**Avis de la Mission Régionale d'Autorité environnementale
de Bourgogne Franche-Comté
sur le projet de renouvellement et d'extension
de la carrière alluvionnaire située sur la commune
de Villemanoche (Yonne)**

n°BFC-2018-1792

Projet de remise en état du site (source : étude d'impact)

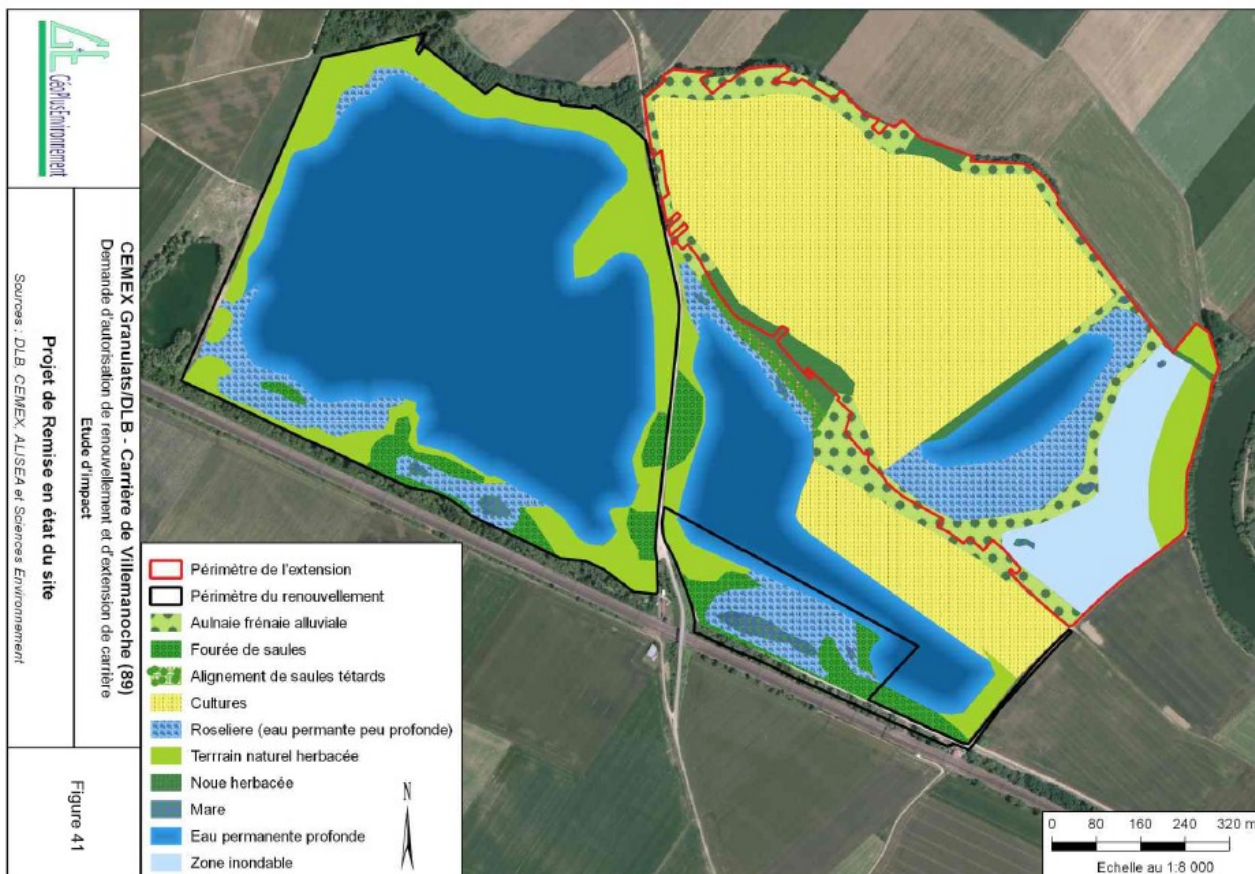
Un remblaiement avec apport de matériaux inertes extérieurs sera nécessaire pour le réaménagement, à hauteur de 140 000 tonnes par an. Ce remblaiement se fera par tranches successives, au rythme des phases d'extractions (principe = remblaiement d'un caisson 2 ans après l'extraction). **La MRAe recommande la plus grande vigilance quant au choix des matériaux de remblaiement, dont le caractère inerte devra être scrupuleusement vérifié et démontré, ces matériaux étant destinés à combler l'excavation opérée directement dans la nappe alluviale.**
